BAKALÁŘSKÁ PRÁCE

1. Posouzení a oprava předané projektové dokumentace

SO.01 - Navrhovaná přístavba DPS Nebušice

Obrázek 2: Detail atiky, Zdroj: interní materiál KONSIT a.s., Zpracoval: Ing. Martin Zlesák

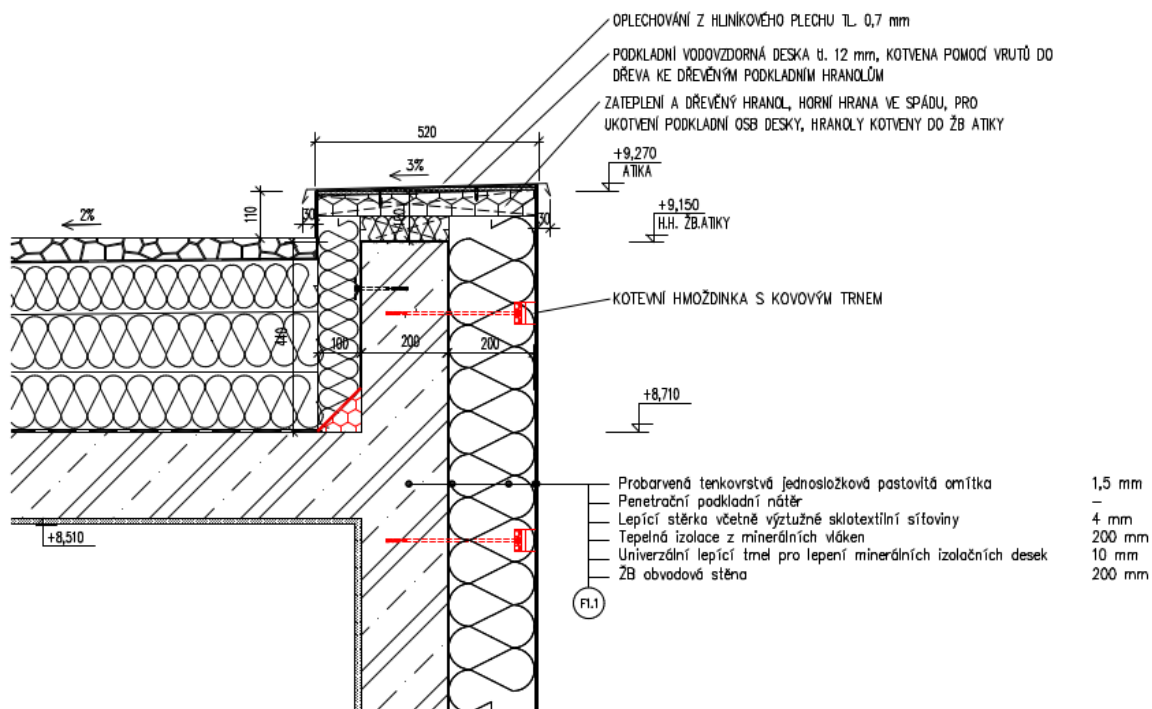
Ve skladbě střechy nebyl navržen náběhový klín. Nevhodné řešení kotvení kontaktního zateplovacího systému, kotvy by bylo vhodné zapustit z důvodu eliminace tepelného mostu.

Obrázek 3: Výkres tvaru 1PP, Zdroj: interní materiál KONSIT a.s., Zpracoval: Ing. Pavla Štěpánková

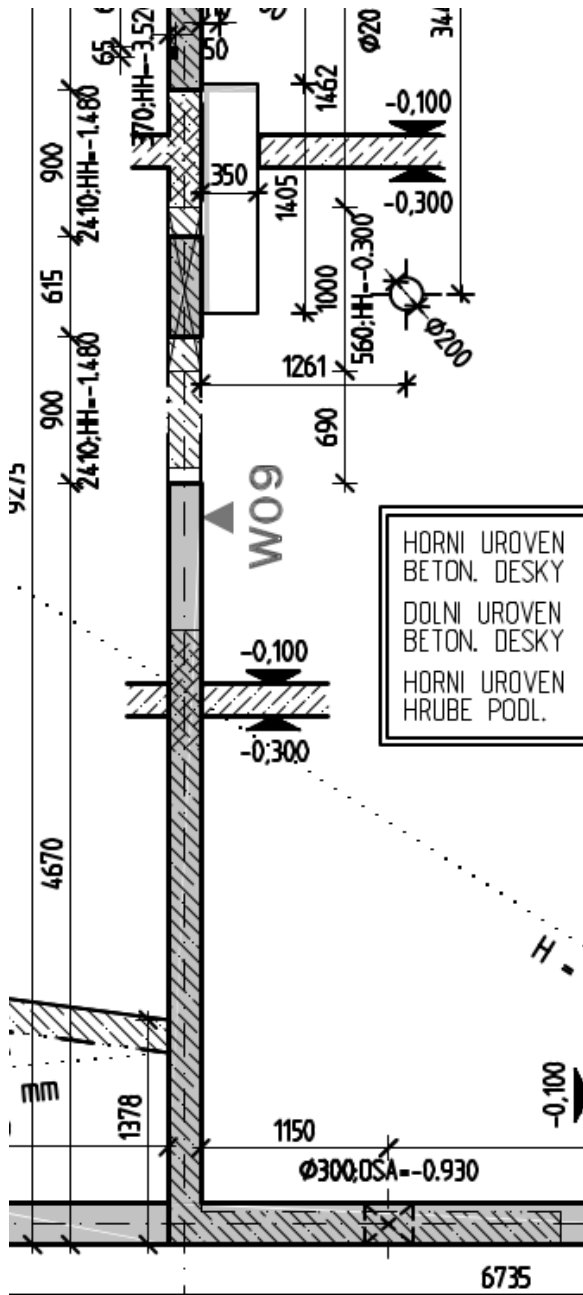
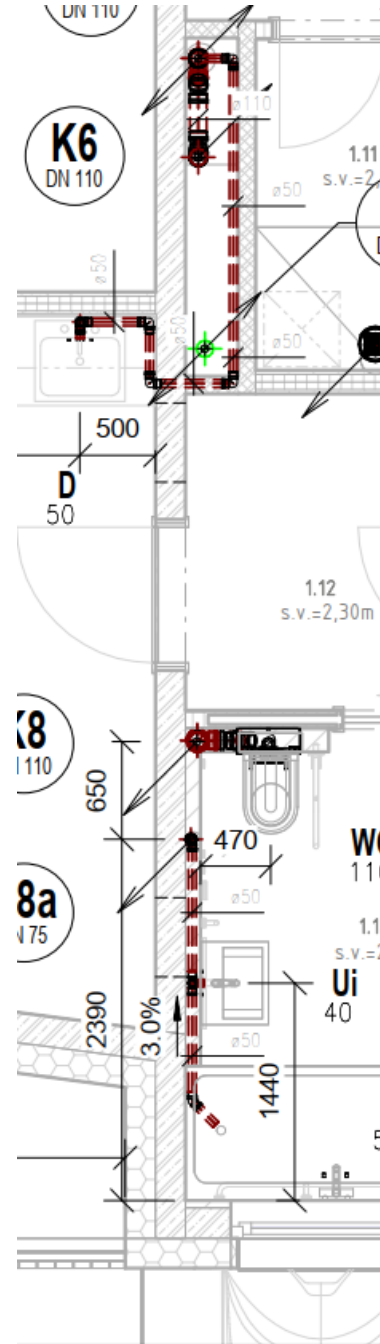
Ve výkresech tvaru chybí prostupy stropem pro ZTI a požární vodu. Je třeba navrhnout prostupy a návrh konzultovat s projektantem a statikem.

Obrázek 5: Stavebně konstrukční řešení 1NP, Zdroj: interní materiál KONSIT a.s., Zpracoval: Ing. Pavla Štěpánková

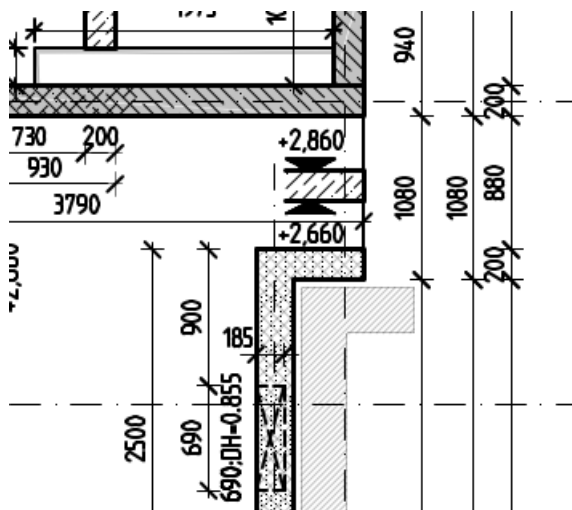
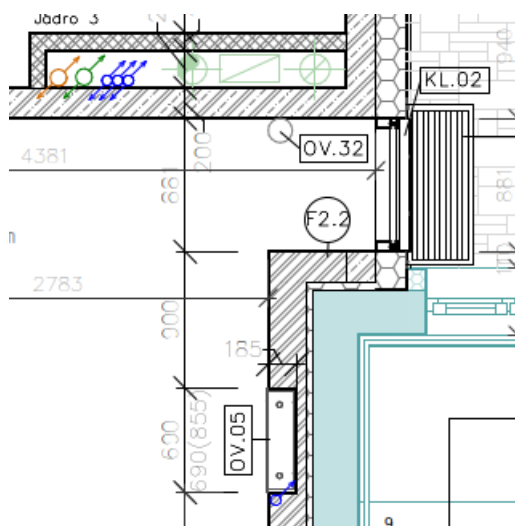
Půdorys 1NP- Architektonicko stavební řešení neodpovídá půdorysu 1NP- stavebně konstrukční řešení. V architektonicko stavebním řešení je navržen železobetonový sloup, který ve stavebně konstrukčním řešení chybí. Stejná chyba je i v půdorysech 2NP. Nad otvorem pro hydrant není navržen překlad.

Obrázek 7: Detail terasy 1NP, zdroj: interní materiál KONSIT a.s., Ing. Martin Zlesák

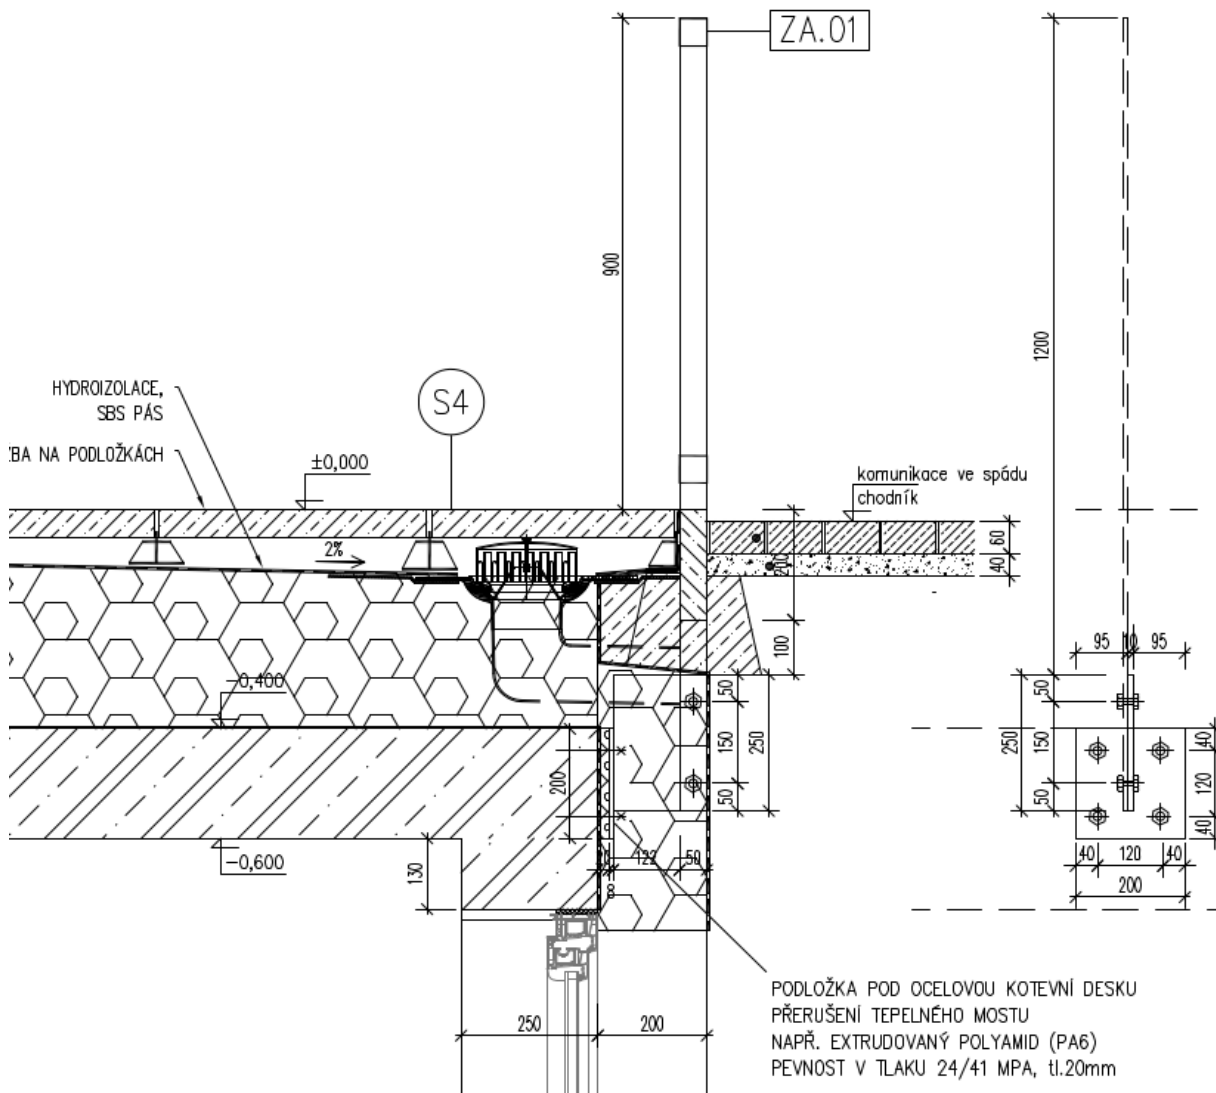
V detailu je nevhodně navrženo kotvení zábradlí. Zábradlí je kotveno skrz hydroizolační vrstvu stěny. Vytváří se možnost zatékání do stavby. Návrh opravy - kotvit zábradlí do samostatné betonové patky. V detailu je špatně zakreslený pohled na souvrství komunikace, která by neměla být přes anglický dvorek viditelná.

Obrázek 9: Půdorys 2NP- VZT, Zdroj: interní materiál, Zpracoval: Pavel Tomšík

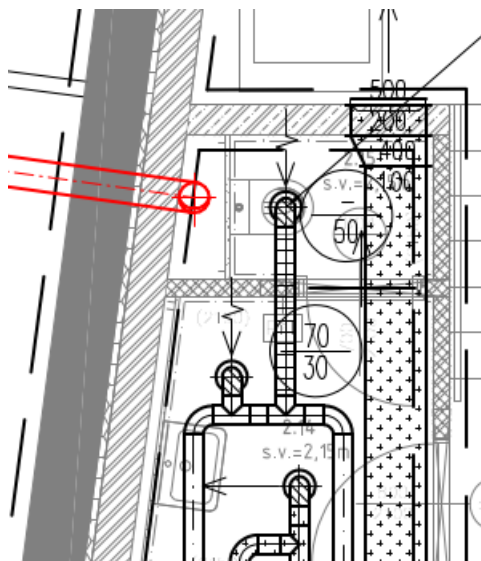
V obvodovém plášti stávající budovy je umístěn výdech vzduchotechniky, který nebyl v projektu zohledněn a byl by překryt nosnou stěnou. Výdech se vyvede na střechu nové budovy.
